和歌山県太陽光発電事業調査審議会の意見に対する見解書

2019年9月

和歌山太陽光合同会社

安全率図 (常時)

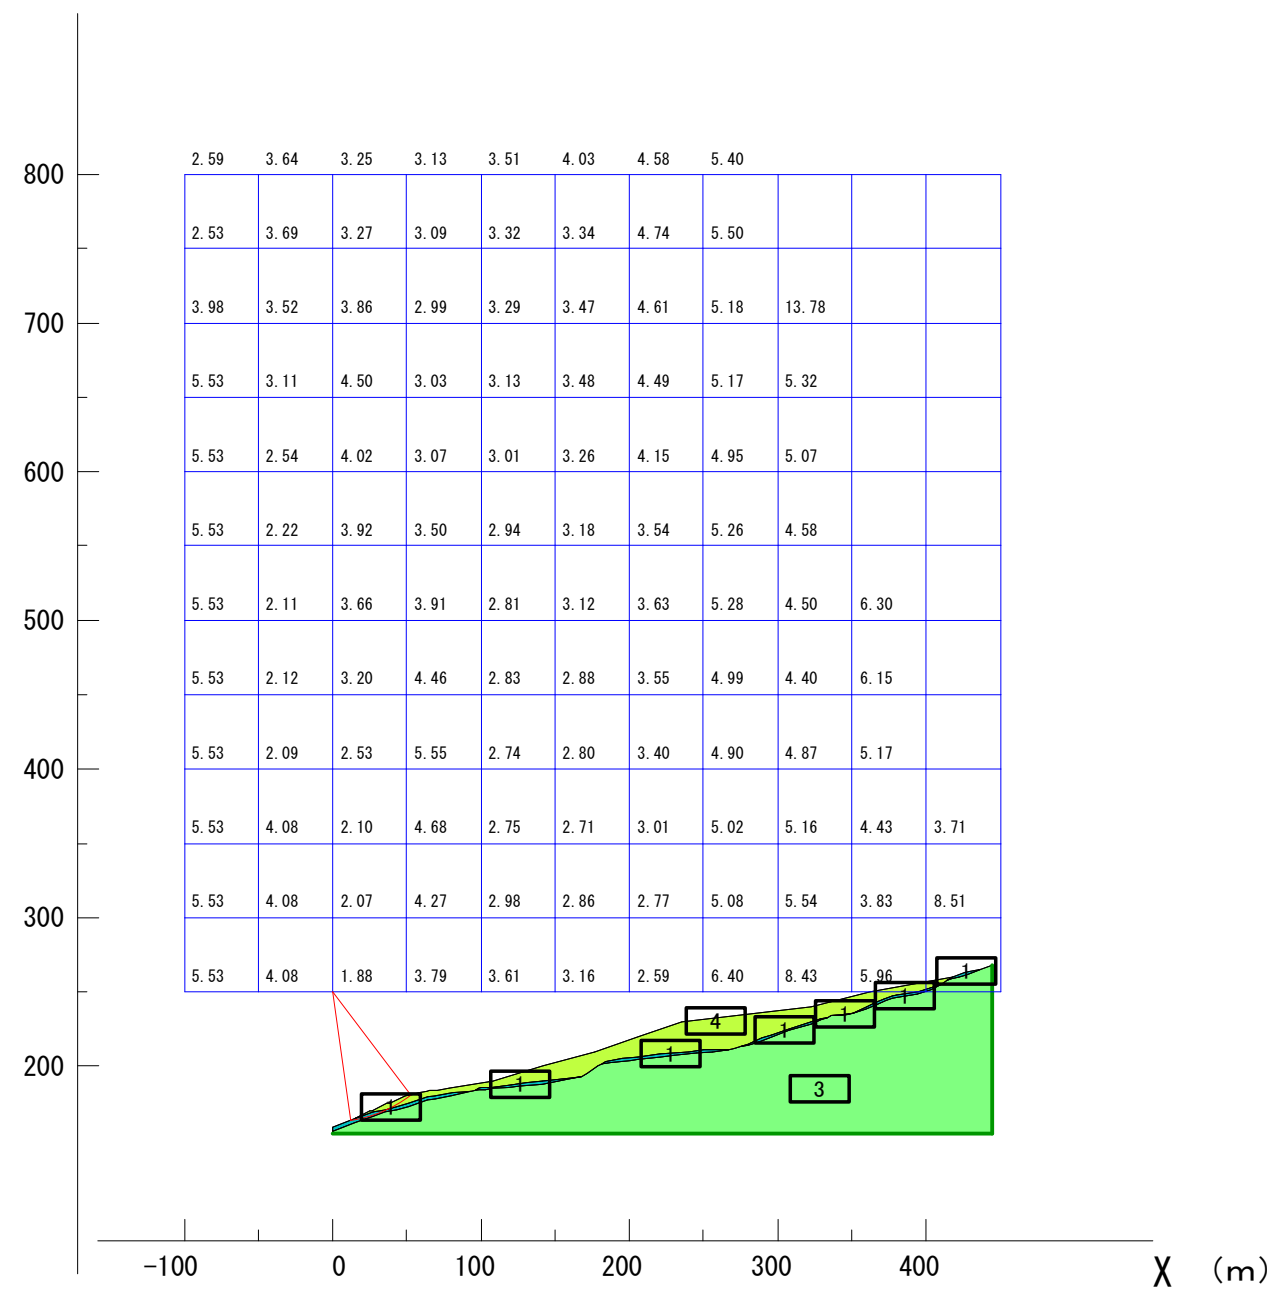
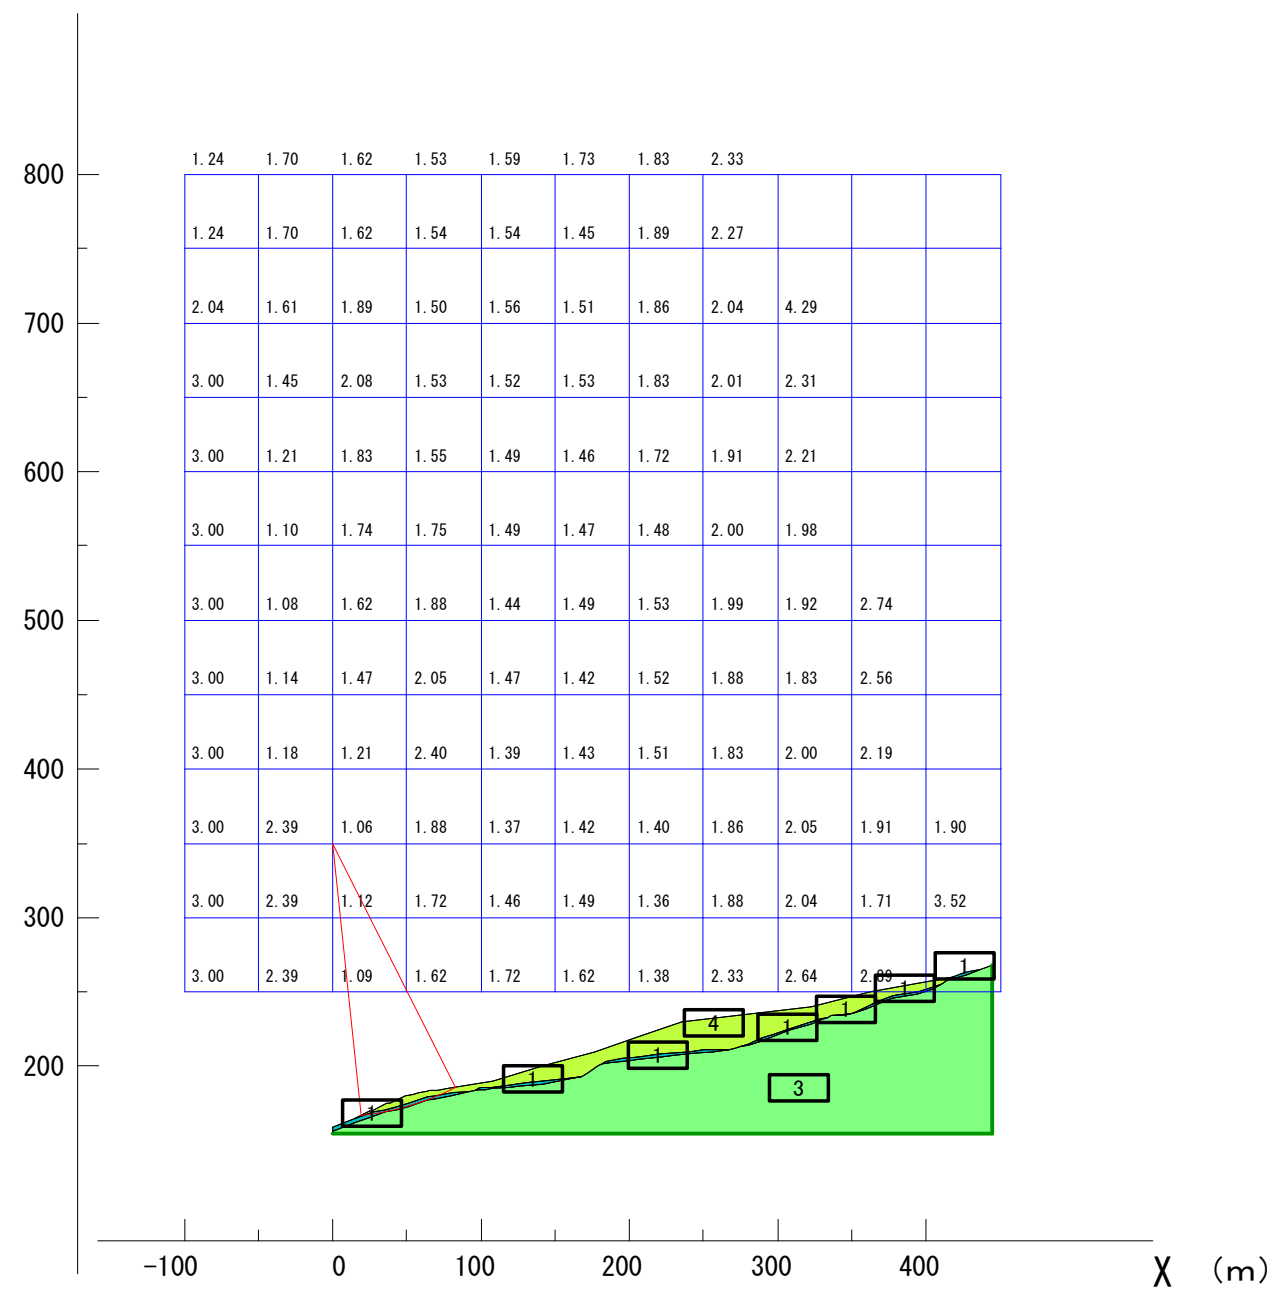
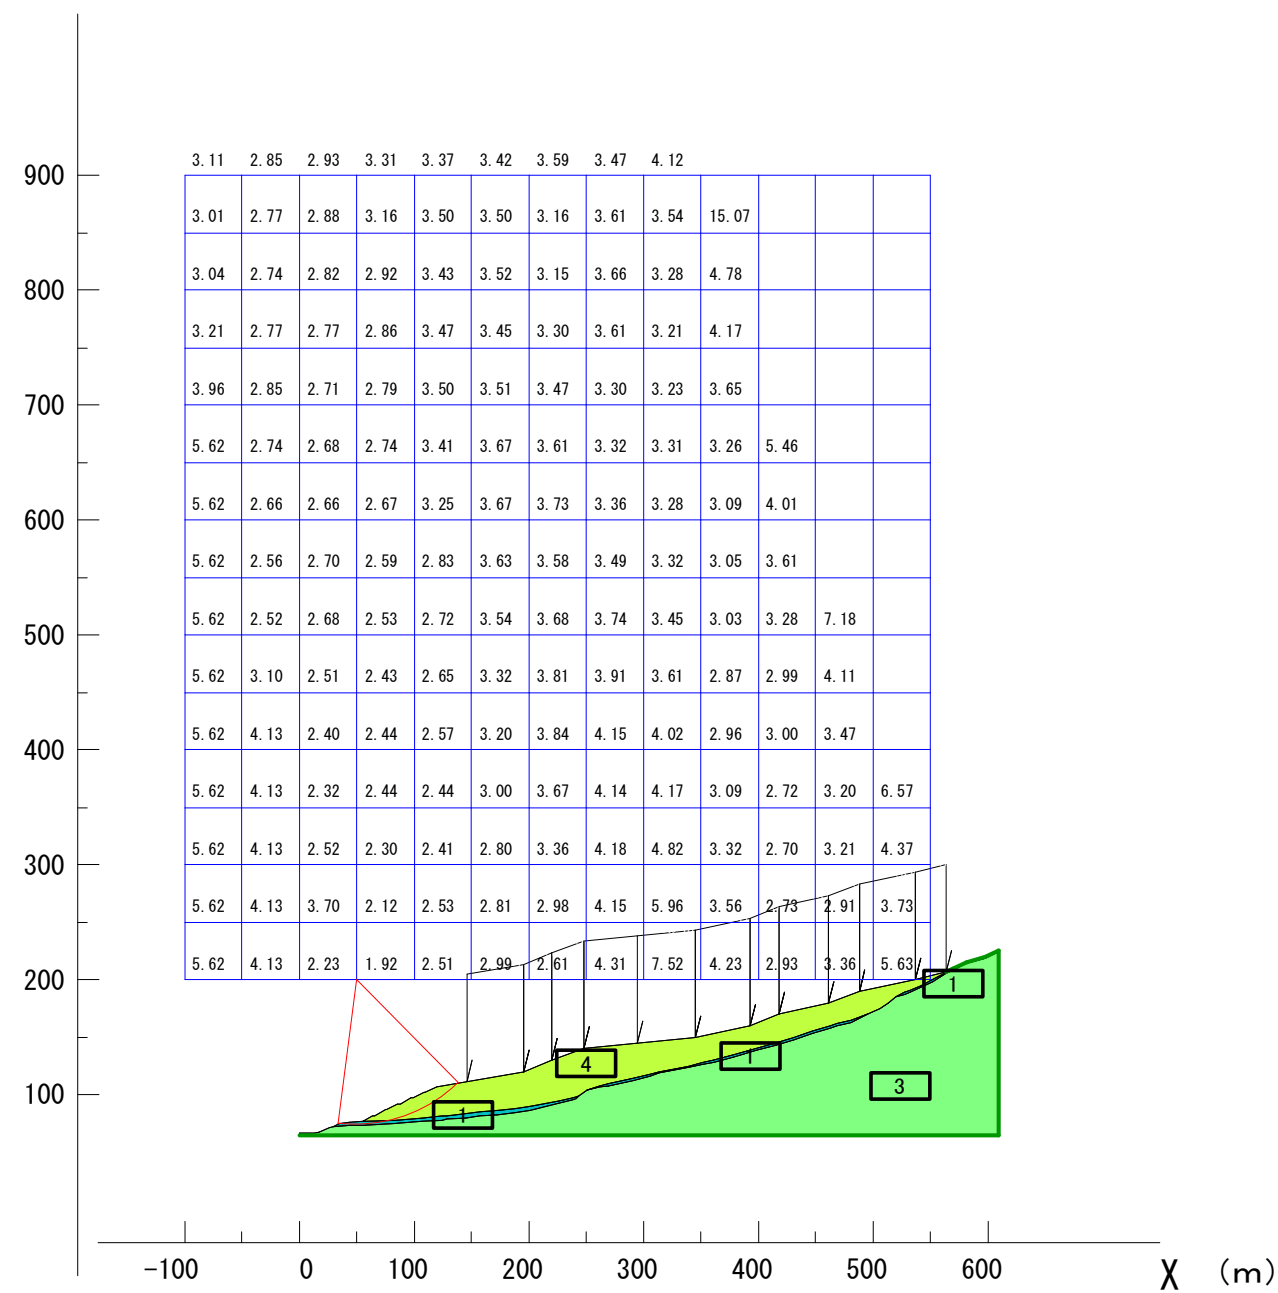
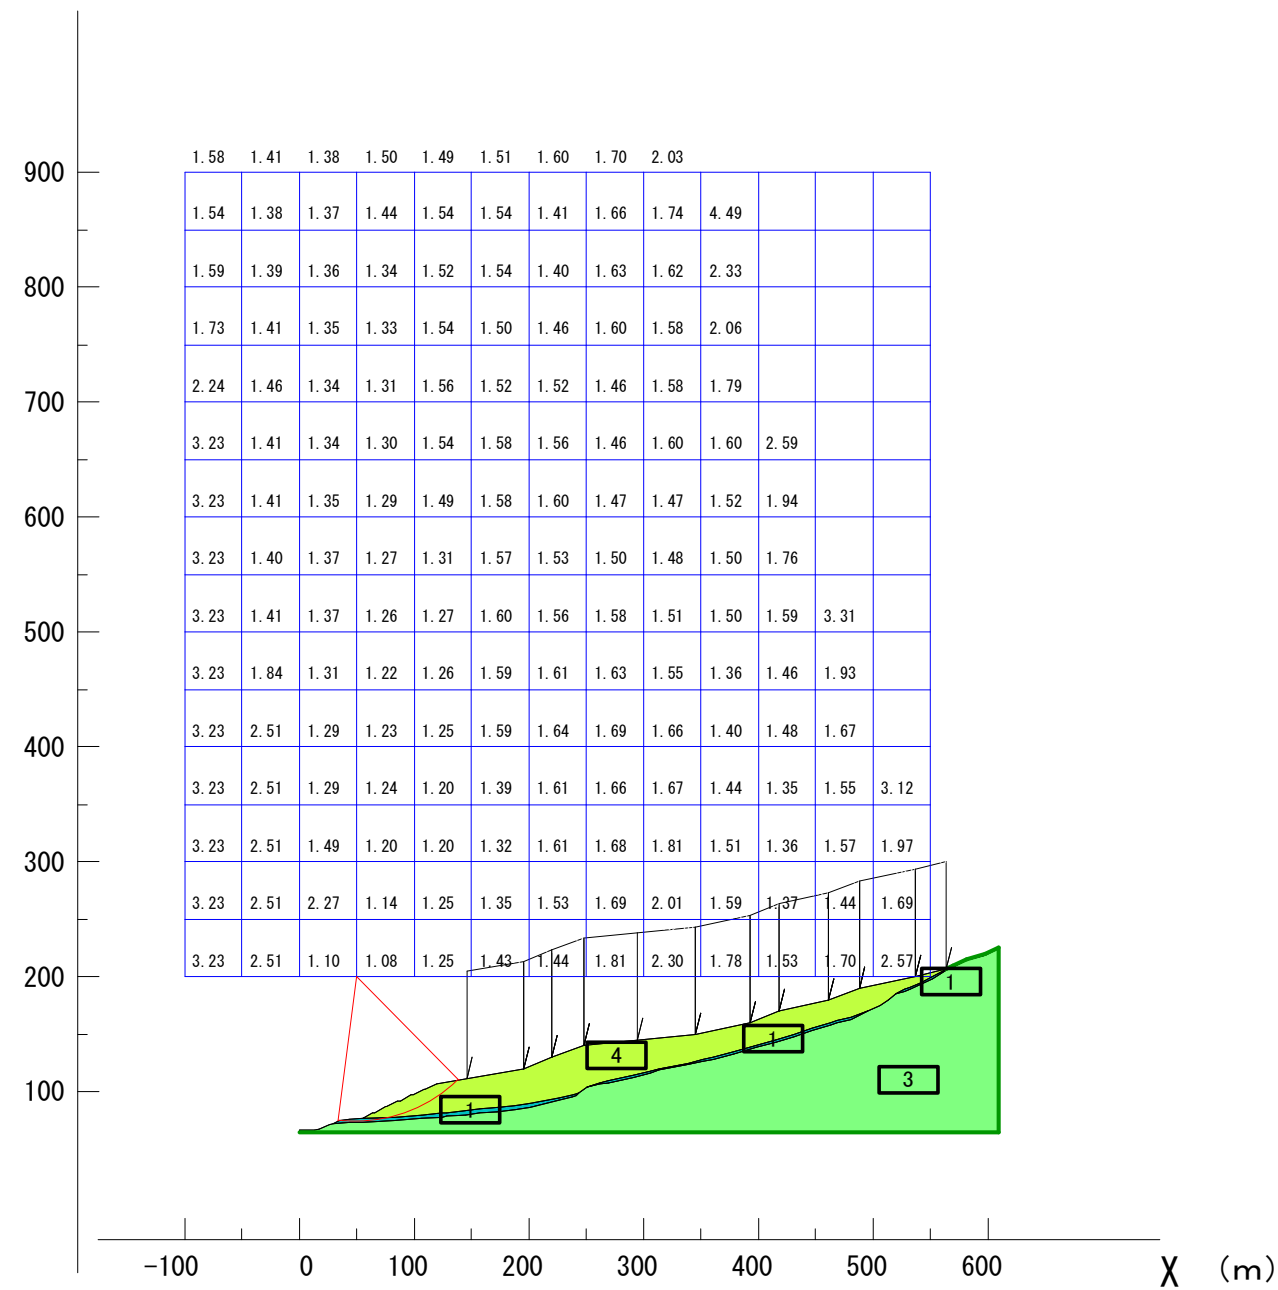
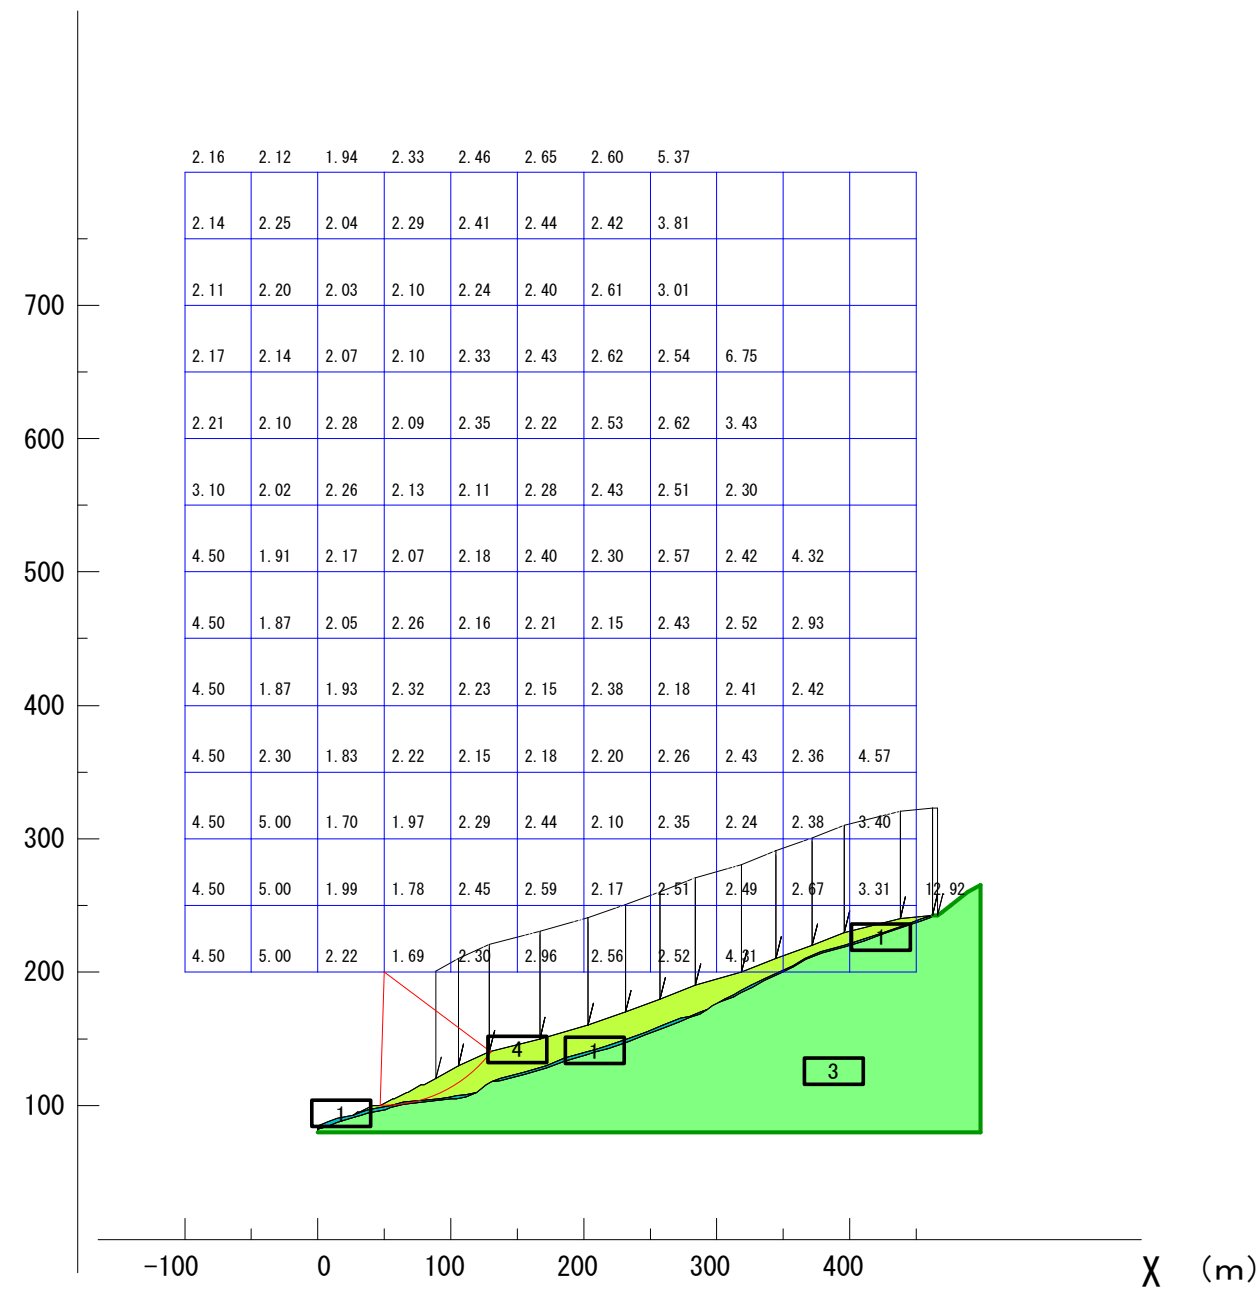
- ◇前回の審議会意見で示したとおり、宅地造成等で法面に構造物を設置することは通常ない。また、法の技術基準も構造物を設置した斜面の安定に対応していない。
- 荷重の掛かり方など、平地と斜面では条件が大きく異なり、また、今回の事例のような長大斜面の場合、表層部も円弧滑りが発生しやすいことから、どのように法面の安定を確認したのか表層部の滑りも含む、安定計算（円弧滑り）の内容を示していただきたい。
- 上記の安定計算に関しては、太陽光パネルを設置しない状態での斜面の計算結果と太陽光パネルを設置した場合の計算結果を資料として添えて示していただきたい。

結果、図表 2-3 に示すとおり、常時及び地震時のそれぞれ安全率は基準値を上回っており、パネル有無によって、安全率の減少は少なく、斜面安定に及ぼす影響は小さいと考えられます。（斜面安定計算は巻末資料-I に参照）

断面①	断面②	断面③	断面④
パネル無し	常時	1.920	1.696	1.762	1.883
	地震時	1.082	1.004	1.008	1.069
パネル荷重 1kN/m ²	常時	1.920	1.693	1.759	1.883
	地震時	1.082	1.004	1.009	1.070
